**Artikel:** Réfutation des erreurs contenues dans le rapport de la commission nommée par le Grand Conseil concernant l'utilisation de la Reuse et des sources des gorges

Par M. G. RITTER, ingénieur.

### **Partie hydrologique.**

Veuillez jeter un coup d'œil sur la carte grossièrement façonnée que je mets sous vos yeux. (Fig. 1.)

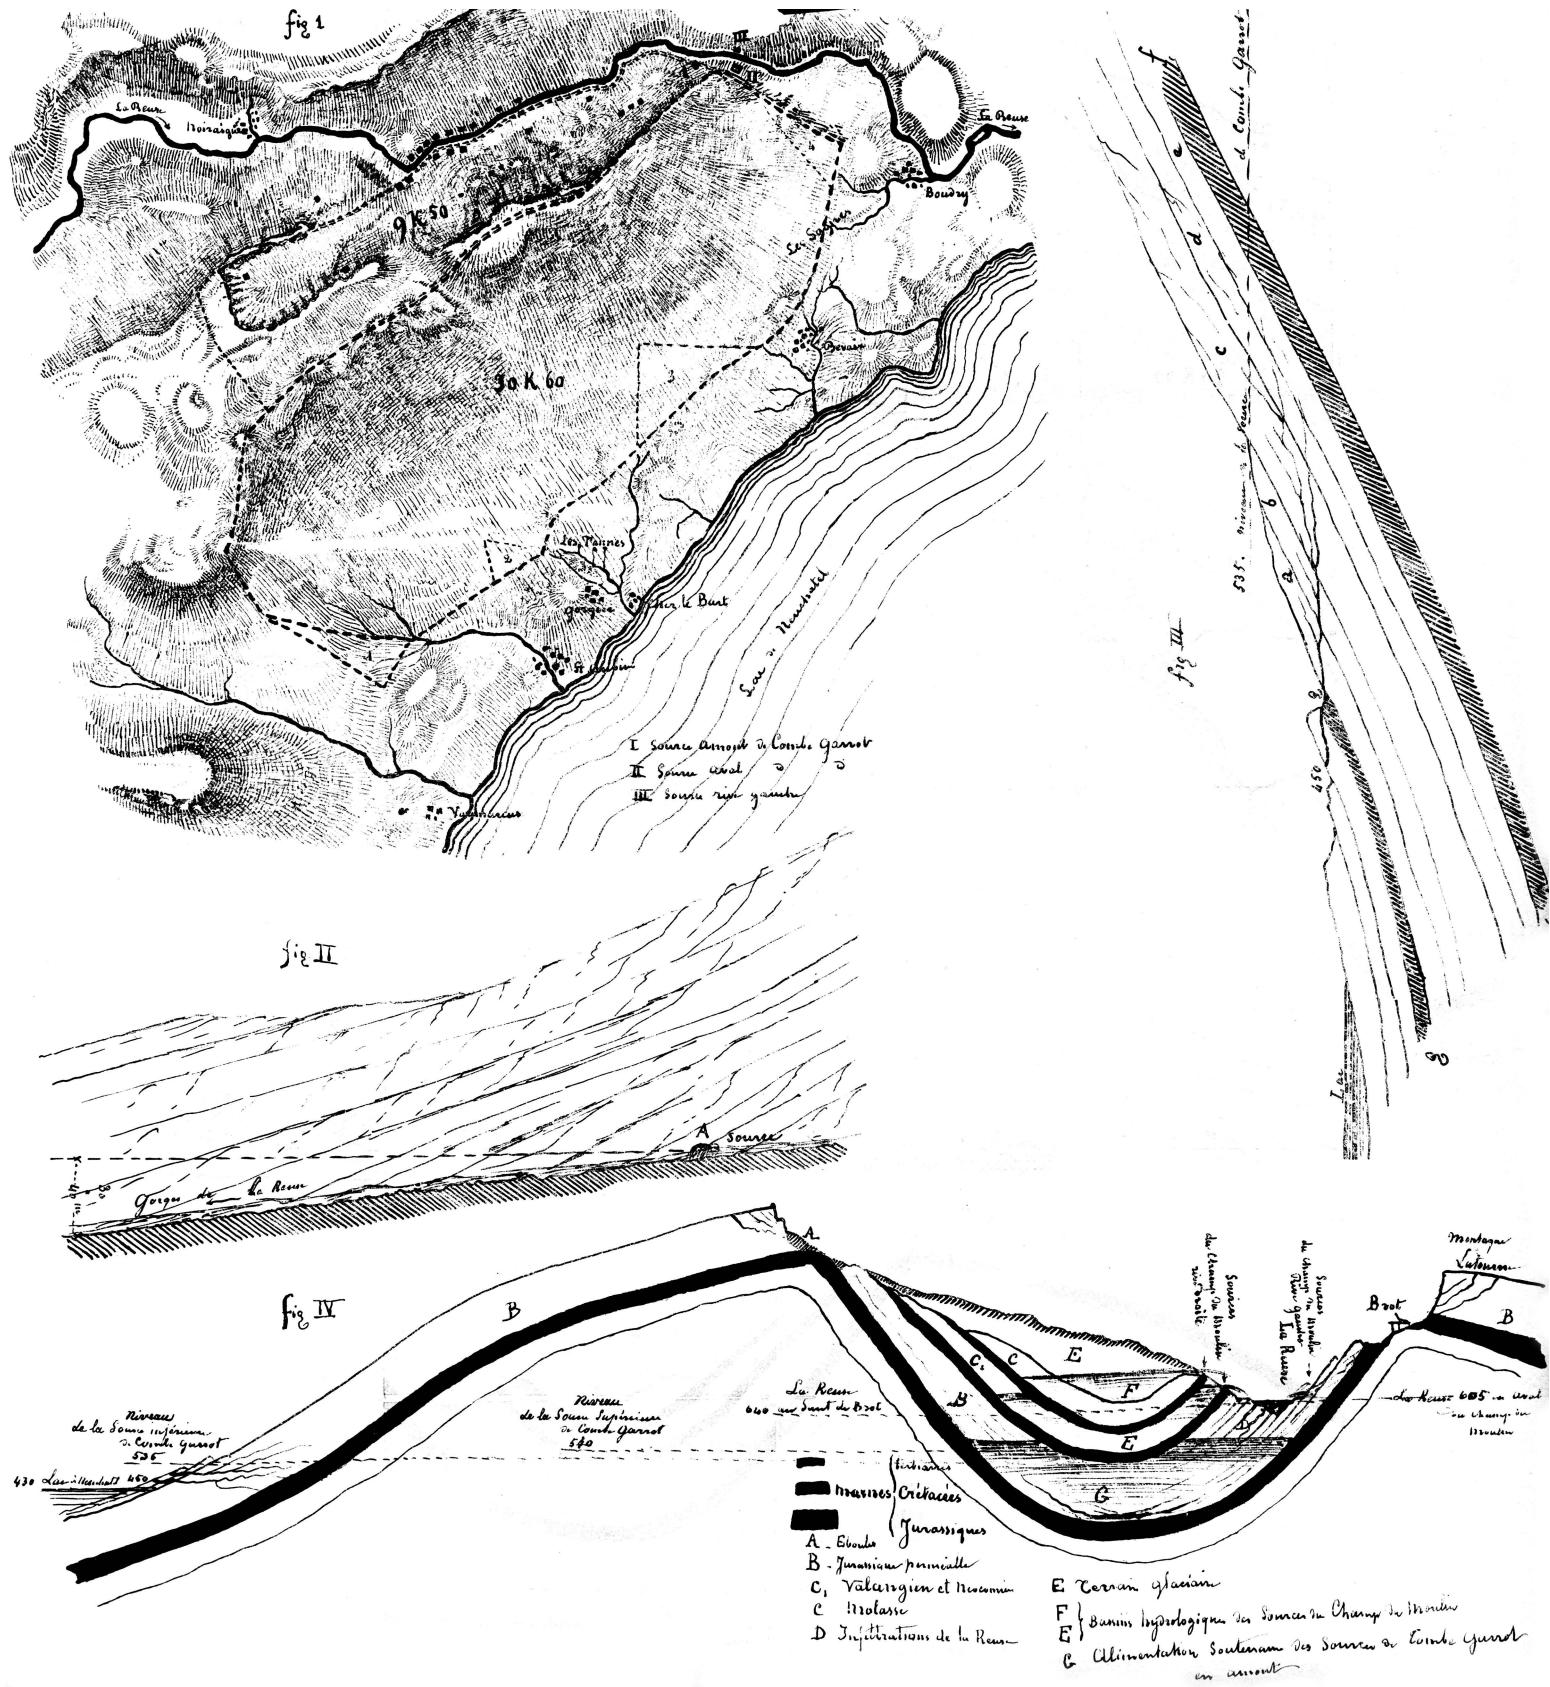
Elle représente la montagne de Boudry et son prolongement Sud-Ouest jusqu'au Mont-Aubert, séparés par le ruisseau de Vaumarcus.

La surface pointillée de 30,60 kilomètres carrés,

disons 30 kilom<sup>2</sup>. en chiffres ronds, contient assurément les 9 kilom<sup>2</sup>. indiqués dans le rapport, comme surface alimentaire de la source inférieure de Combe-Garrot.

La surface limitée par un double pointillé, qui fait suite à la précédente au Nord, de 9  $\frac{1}{2}$  kilom<sup>2</sup>., représente la surface du versant Nord de la montagne de Boudry et le Dos-d'Ane limitant le Creux-du-Van ; c'est la *superficie alimentaire de la source supérieure de Combe-Garrot*, toujours *selon la Commission*. C'est cette même surface qui, fournissant déjà 35  $\frac{1}{2}$  % de l'eau tombée aux sources rive droite du Champ-du-Moulin, *en raison des circonstances exceptionnelles que je vous ai indiquées* l'année dernière, devraient encore fournir 23 % surnuméraires pour satisfaire au débit de cette source supérieure et les y conduire d'une extrémité de la bande à l'autre, malgré les ravins, déchirures, accidents orographiques de toute nature qui s'y opposent. Cette fourniture supplémentaire formerait un chiffre total de 58 % absolument inadmissible.

Vous remarquerez encore dans cette surface les affleurements des bancs jurassiques qui, d'après les hydrologues de la Commission, sont les conducteurs de ces 23 % d'eau, bancs dont les bases ou pieds, recourbés en plissement synclinal, plongent dans la Reuse et même la portent sur un long parcours, mais à l'eau de laquelle il leur est interdit de sucer la moindre goutte, malgré leur perméabilité, pour la conduire avec les dits 23 % d'eau de pluie à Combe-Garrot.

J'ajoute encore que la surface de 30,6 kilom<sup>2</sup>. devrait, après examen local, être réduite de beaucoup : les zones marquées 1, 2, 3, 4 et 5 (figure I) ne fournissant point entièrement leurs eaux aux cours d'eau indiqués. Et la surface effective doit plutôt se rapprocher de 27 à 28 kilom<sup>2</sup>. que de 30,6 kilom<sup>2</sup>., mais j'ai voulu fixer des limites et des bases indiscutables pour mes calculs.
